Добавление 15 – Правила № 16 ООН

Пересмотр 9 – Поправка 5

Поправки серии 08 – Дата вступления в силу: 28 мая 2019 года

Приложение 2 изменить следующим образом:

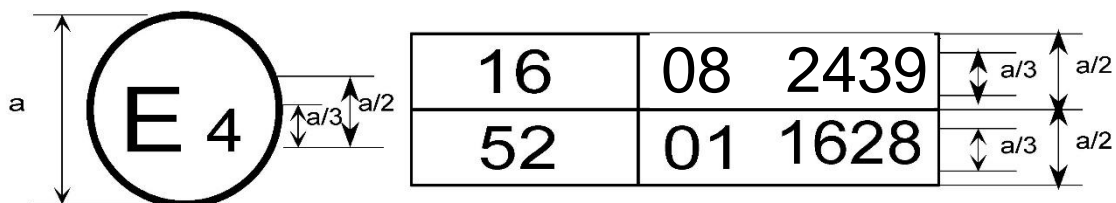
Приведенный выше... с поправками серии 08.

Приведенный выше... включали поправки серии 08, а Правила № 52 поправки серии 01.

- Схемы знаков официального утверждения ремней безопасности (см. пункт 5.3.5 настоящих Правил)

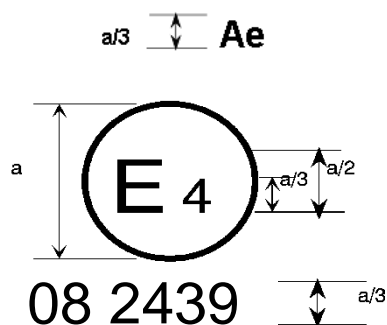
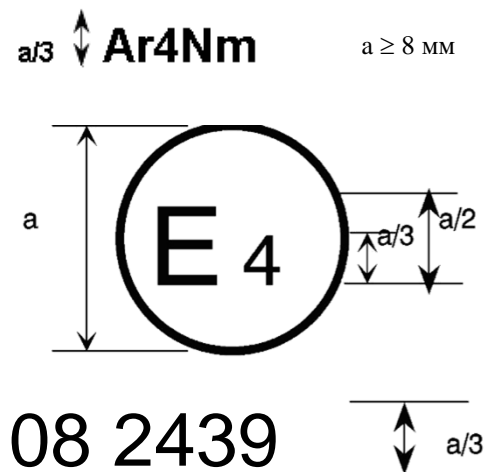
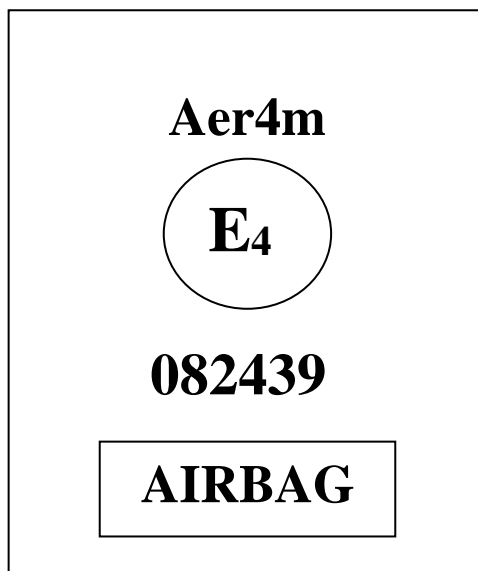
Ремень безопасности... в момент предоставления официального утверждения
Правила уже включали поправки серии 06, 07 или 08.

Ремень безопасности... в момент предоставления официального утверждения
Правила уже включали поправки серии 06, 07 или 08.

Ремень безопасности, на котором... в момент предоставления официального
утверждения Правила уже включали поправки серии 06, 07 или 08.

Ремень... в момент предоставления официального утверждения Правила уже
включали поправки серии 06, 07 или 08.

Ремень... в момент предоставления официального утверждения Правила уже включали поправки серии 06, 07 или 08. Этот ремень не должен устанавливаться на транспортных средствах категории M₁.

Ремень... в момент предоставления официального утверждения Правила уже включали поправки серии 06, 07 или 08. Этот ремень безопасности должен устанавливаться на транспортных средствах, оборудованных подушками безопасности на указанном сиденье».
